GMINA SOMONINO

W3.271.1.27.2022.JB

dotyczy: „Budowa przedszkola w Goręczynie wraz z infrastrukturą towarzyszącą oraz zagospodarowaniem terenu”

W związku z pytaniami jednego z Wykonawców dotyczącymi w/w inwestycji Zamawiający przedstawia swoje stanowisko w poruszanych kwestiach oraz udziela odpowiedzi na postawione pytania:

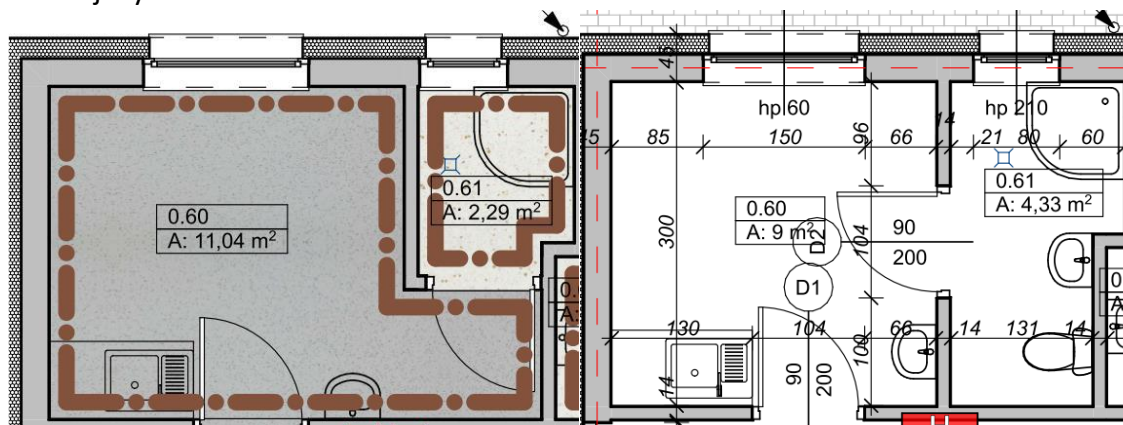
8. Pytanie: W zestawieniu stolarki drzwiowej rys. A_13 są podane drzwi D4. Na załączonych rzutach ich nie ma.

Proszę o wskazanie lokalizacji pomieszczenia, w którym występują drzwi D4.

Odpowiedź: Drzwi D4 występują na poddaszu nieużytkowym – nad częścią kuchenną.

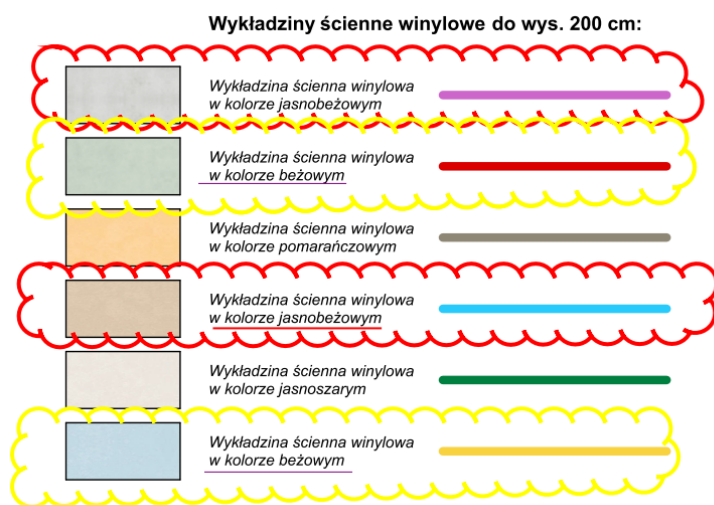
9. Pytanie: Układ pomieszczenia 0.60 i 0.61 jest różny na rysunku Aw_01 niż na rysunku A_01.

Zwracam się z prośbą o weryfikację zgodności wszystkich pomieszczeń i potwierdzenie, którego układu pomieszczeń należy się trzymać, z uwzględnieniem pozostałych branż.

Poniżej wycinek.

Odpowiedź: Prawidłowy układ pomieszczeń zgodnie z rys. A_01. Skorygowany rysunek Aw_01 w załączeniu.

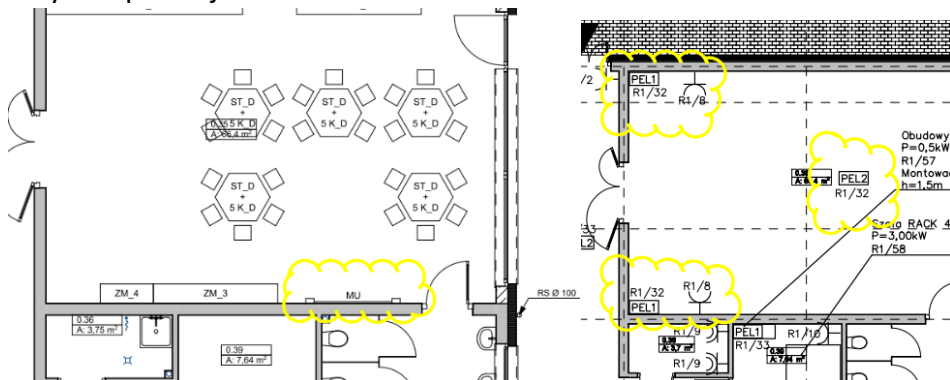
11. Pytanie: Lokalizacja tablic multimedialnych wg aranżacji wewnątrz mijają się z lokalizacją punktów elektryczno logicznych PEL. Wychodzi ze za tablicami nie ma wykonanego zasilania.

Przykład poniżej

Proszę o informacje czy lokalizacje są w/w elementów są prawidłowe?

Odpowiedź: Zamawiający dopuszcza zmianę lokalizacji pkt PEL dostosowując do lokalizacji zestawów multimedialnych. Zamawiający wymaga zastosowania monitora interaktywnego o przekątnej nie mniejszej niż tablica multimedialna.
